**AVIS RELATIF À LA PROTECTION
CONTRE LES EVENTUELS EFFETS NOCIFS ET NUISANCES
PROVOQUÉS PAR LES RAYONNEMENTS NON IONISANTS
GÉNÉRÉS PAR DES ANTENNES ÉMETTRICES STATIONNAIRES**

Commune : SOUMAGNE - Exploitant : TELENET GROUP

Référence exploitant : LG2107M

Rapport n° 410 / 2025

Figure 1 : Vue en plan des lieux de séjour et des points de contrôle

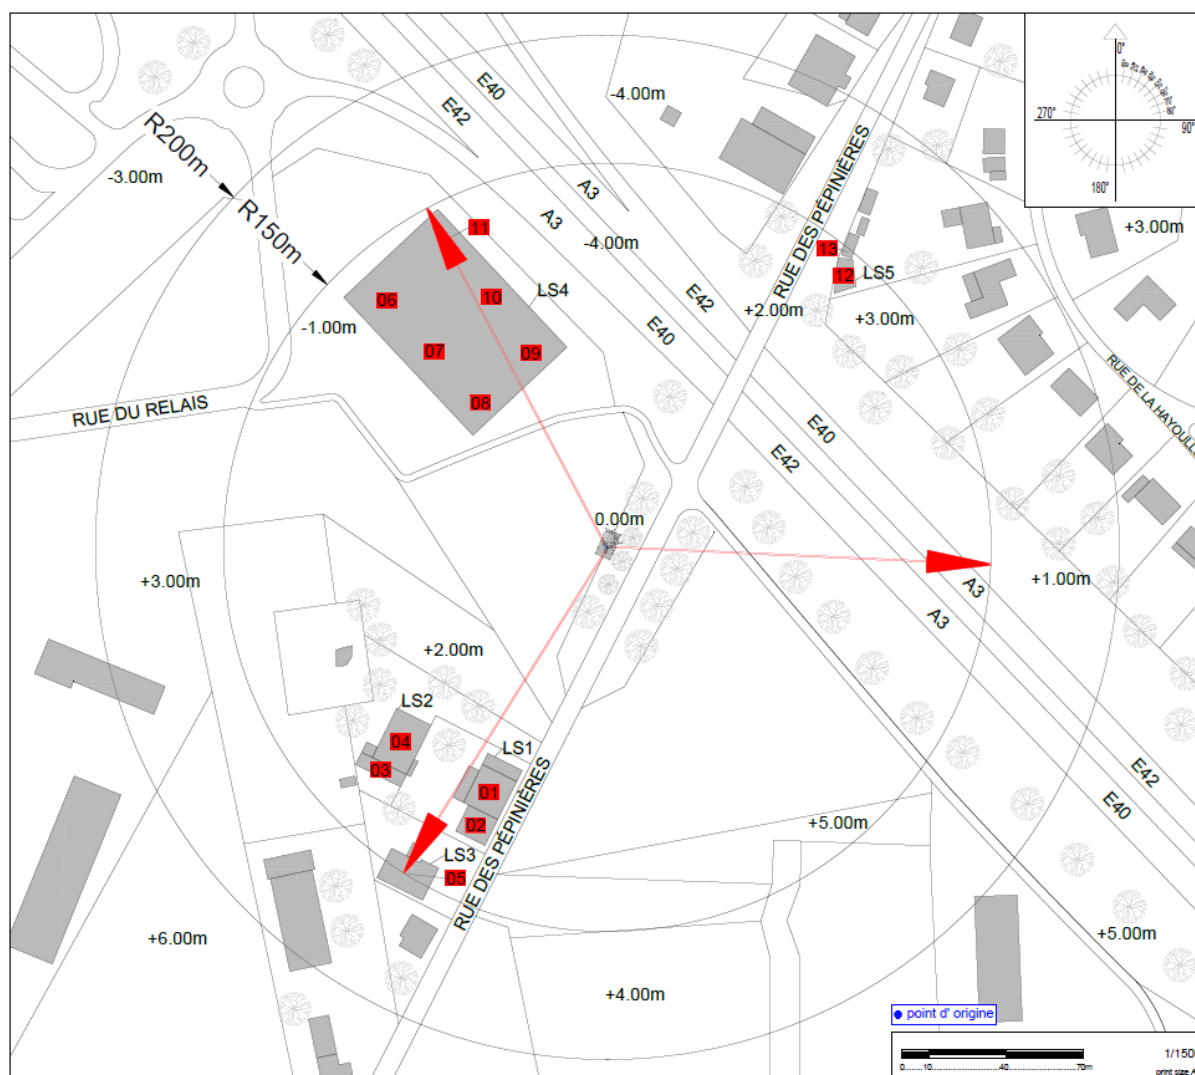
Les fréquences d'émission, la puissance rayonnée par chacune des antennes et leur gain permettent de déterminer le rayon de la zone à analyser. Tout dépassement de la limite par installation est exclu en dehors de cette zone. Le tableau 2 reprend les 35 LS² pour lesquels l'indice d'exposition est le plus élevé. Les différentes colonnes indiquent :

- le numéro du point de contrôle repris sur un des plans de la figure 1;
- le numéro du LS dans lequel se trouve le point de contrôle de la 1^{ère} colonne ;
- l'atténuation d'obstacle prise en compte pour le calcul de l'indice d'exposition dans le LS ;
- le résultat du calcul de l'indice d'exposition.

N° point de contrôle	LS	Atténuation (dB)	Indice d'exposition relatif à la limite par installation IE_i
1	LS1	3,0	0,603
4	LS2	3,0	0,600
2	LS1	3,0	0,567
3	LS2	3,0	0,485
10	LS4	3,0	0,451
6	LS4	3,0	0,435
11	LS4	3,0	0,415
7	LS4	3,0	0,385
5	LS3	3,0	0,374
12	LS5	3,0	0,149
13	LS5	3,0	0,128
9	LS4	3,0	0,094
8	LS4	3,0	0,055

En ce qui concerne les antennes de l'installation mentionnées dans le tableau 1, la distance maximale à laquelle la limite pourrait être atteinte, à l'extérieur, est égale à 132,3 m. S'il n'y a pas de LS à une distance inférieure, les antennes respectent forcément la limite d'immission.

Dans le cas des LS situés à l'intérieur des bâtiments, une atténuation d'obstacle est prise en compte et il en résulte que la distance maximale à laquelle la limite pourrait être atteinte se réduit à 93,7 m.

Figure 2 : Vue en plan des installations d'antennes dans un rayon de 300 mètres autour de l'installation faisant l'objet de la demande d'avis

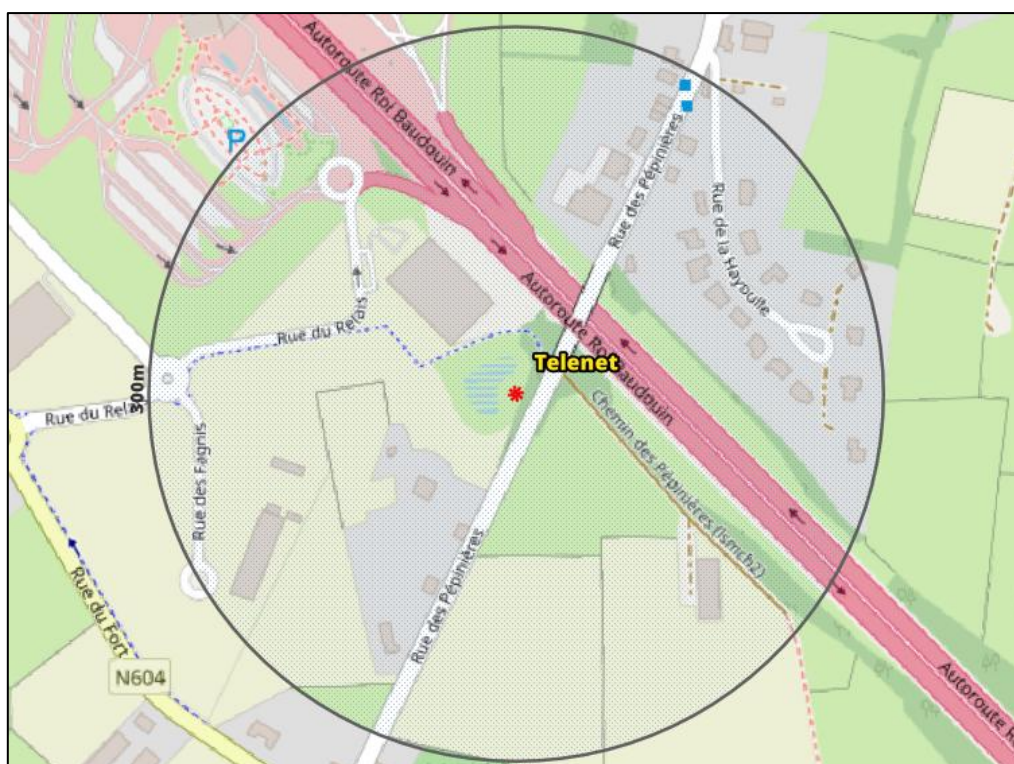
Le plan en projection verticale de la figure 2 indique la localisation des installations d'antennes émettrices stationnaires visées par le décret et situées dans un rayon de 300 mètres autour de l'installation référencée dans le paragraphe 2 et localisée au centre du cercle. Les données de localisation de ces antennes et les avis correspondant sont accessibles via le cadastre en ligne des antennes émettrices stationnaires⁸. Les installations prises en compte dans l'évaluation du respect de la limite cumulative sont les installations d'antennes émettrices déclarées en service par l'exploitant à la date du présent avis, à l'exception de l'installation référencée dans le paragraphe 2 et éventuellement d'autres installations ayant fait l'objet d'une demande d'avis à la même date et qui sont situées à l'intérieur de la zone de 300 mètres de rayon.

- a) il y a au plus 4 installations d'antennes émettrices stationnaires présentes dans la zone d'évaluation de 300 mètres de rayon représentée dans la figure 2, y inclus l'installation référencée dans le paragraphe 2 : la limite cumulative définie à l'article 4, §2 du décret est nécessairement respectée dans les lieux de séjour à l'intérieur de la zone d'évaluation de 300 mètres de rayon ;

- b) il y a exactement 5 installations d'antennes émettrices stationnaires présentes dans la zone d'évaluation de 300 mètres de rayon représentée dans la figure 2, y inclus l'installation référencée dans le paragraphe 2 et il existe, pour 3 ou 4 de ces installations, un avis attestant le respect de la limite abrogée de 3 V/m : la limite cumulative définie à l'article 4, §2 du décret est nécessairement respectée dans les lieux de séjour à l'intérieur de la zone d'évaluation de 300 mètres de rayon ;

- c) dans tous les autres cas, il a été vérifié que la limite cumulative définie à l'article 4, §2 du décret n'est pas dépassée dans les lieux de séjour sur base du nombre d'installations localisées dans la zone d'évaluation de 300 mètres de rayon représentée dans la figure 2, de leur localisation ainsi que des données inscrites dans la figure 1 et au paragraphe 4 du présent avis et dans les avis attestant le respect de la limite par installation ou de la limite abrogée de 3 V/m relatifs aux autres installations reprises dans la figure 2.

Compte tenu des considérations ci-dessus, il apparaît que l'intensité du rayonnement électromagnétique généré, dans les lieux de séjour situés dans un rayon de 300 mètres autour de l'installation référencée dans le paragraphe 2, par l'ensemble des antennes émettrices stationnaires de l'ensemble des exploitants du même site d'antennes émettrices stationnaires respecte la limite fixée à l'article 4, § 2 du décret.
